**COMUNE DI VICENZA**

**PIANO REGOLATORE GENERALE**

**Variante ai sensi della L.R. 61/1985 art. 50 comma 4**

**PIANO REGOLATORE GENERALE  
OSSERVAZIONI – ISTRUTTORIA TECNICA**

Scheda RSA3, P2.2 Piano Norma zona Est – Corso Padova, Via Salvi.

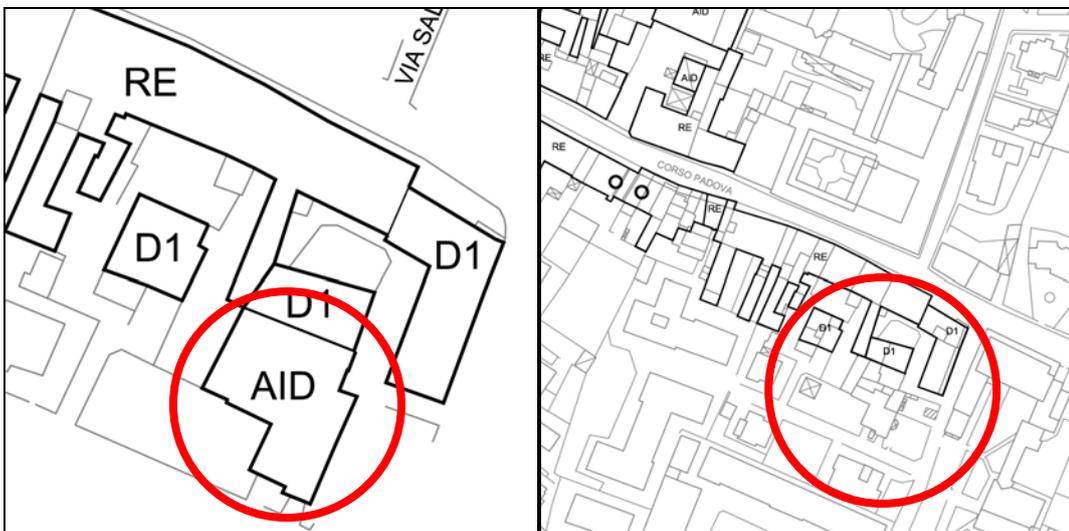
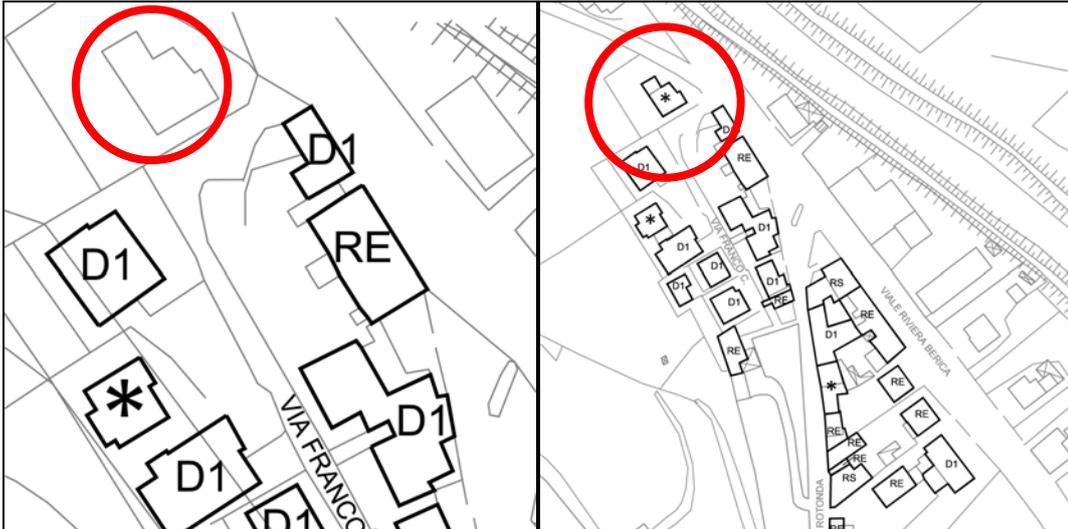
Si esclude dalle disposizioni della Scheda l'edificio individuato, in quanto ricadente in altra zona di PRG.

Scheda RSA3, P2.3 Piano Norma zona Ovest – Viale San Felice.

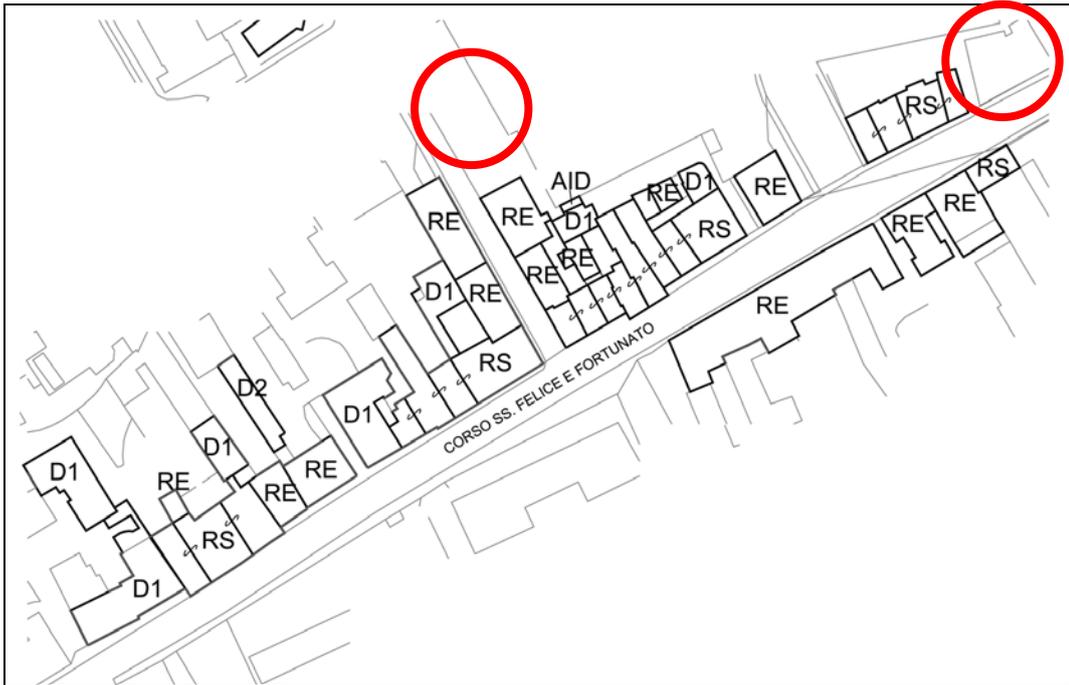
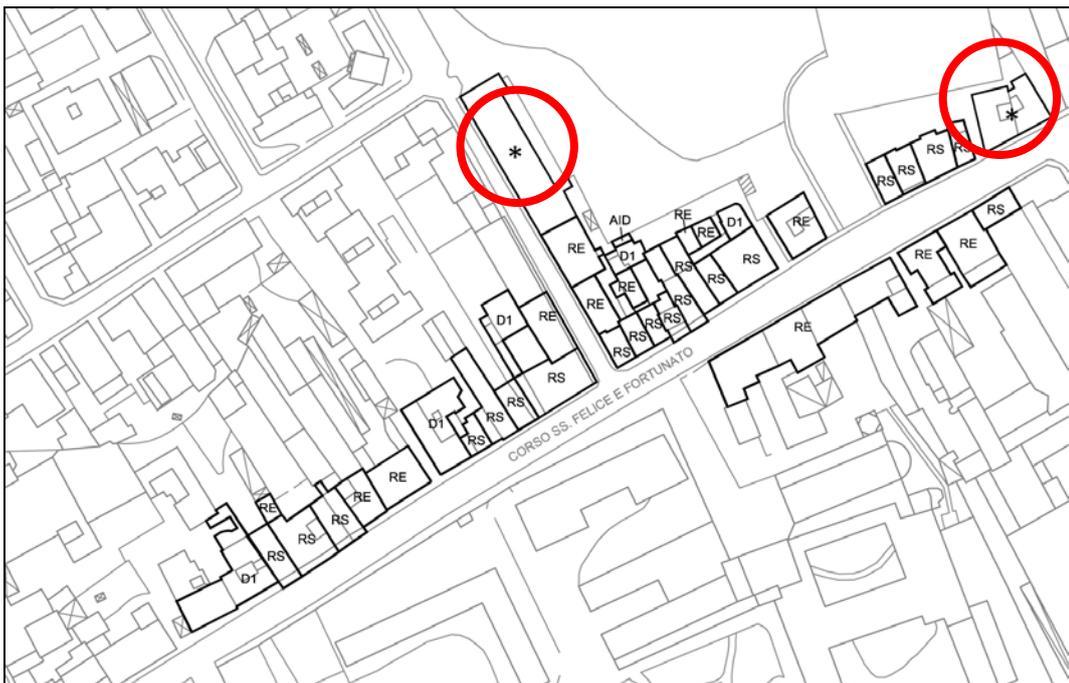
Si includono nelle disposizioni della Scheda gli edifici individuati con il simbolo \* -  
*Edifici privi di riferimento normativo puntuale, in quanto ricadenti all'interno dell'ambito di PRG.*

Scheda RSA3, P2.8 Piano Norma Debba – Strada dei Ponti di Debba.

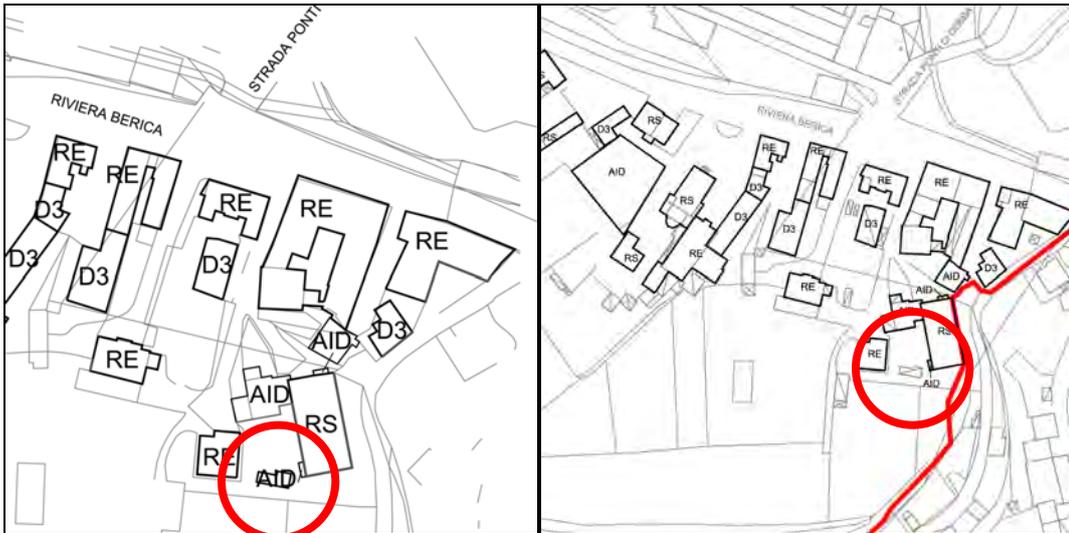
Nella scheda della Variante adottata è stato erroneamente inserito il grado di intervento per l'edificio individuato nell'estratto sotto riportato. Si corregge eliminando il grado di intervento poiché non presente nel vigente PRG.

Scheda RSA3, P2.2 Piano Norma zona Est – Via Ceccarini, Borgo Scroffa.

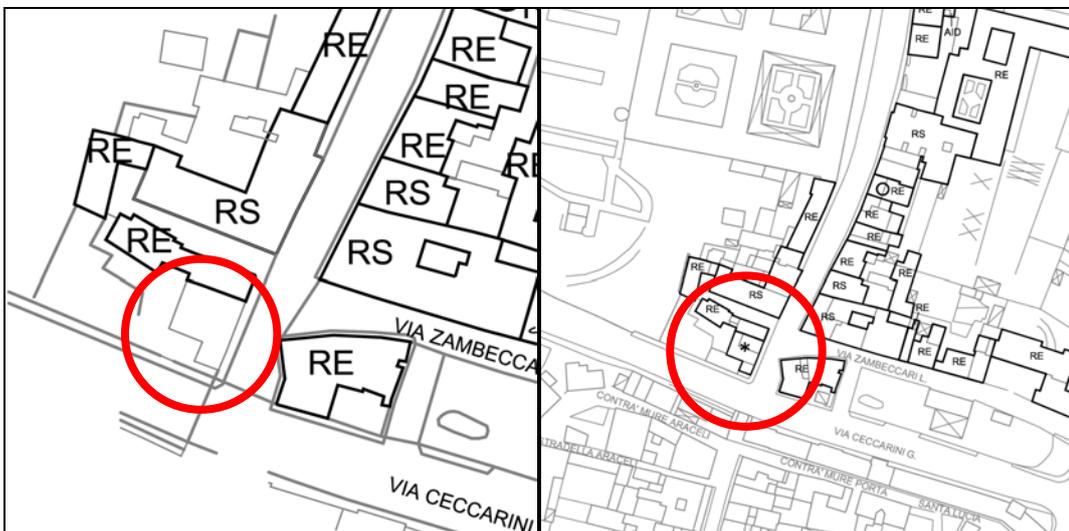
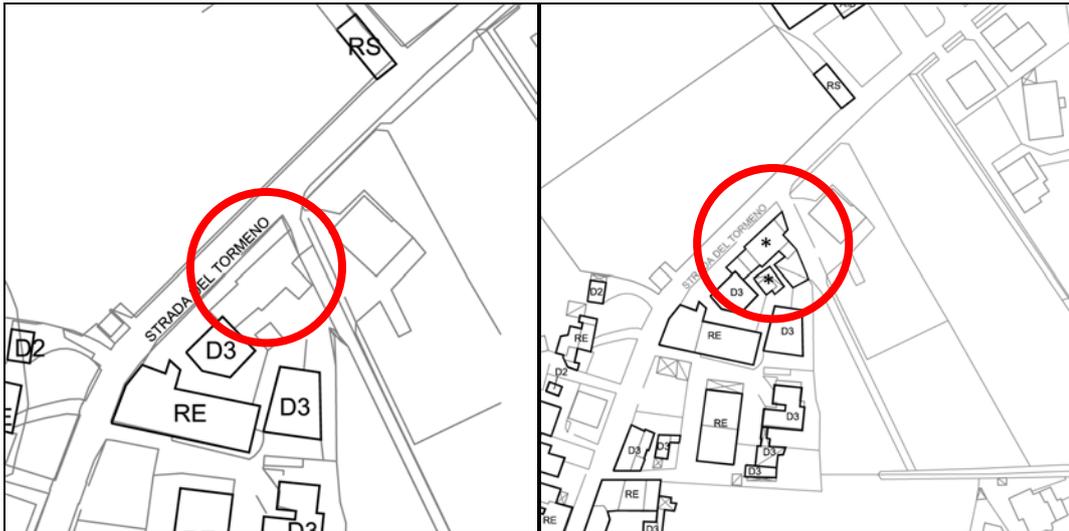
Si include nelle disposizioni della Scheda l'edificio individuato con il simbolo \* - *Edifici privi di riferimento normativo puntuale*, in quanto ricadente all'interno dell'ambito di PRG.
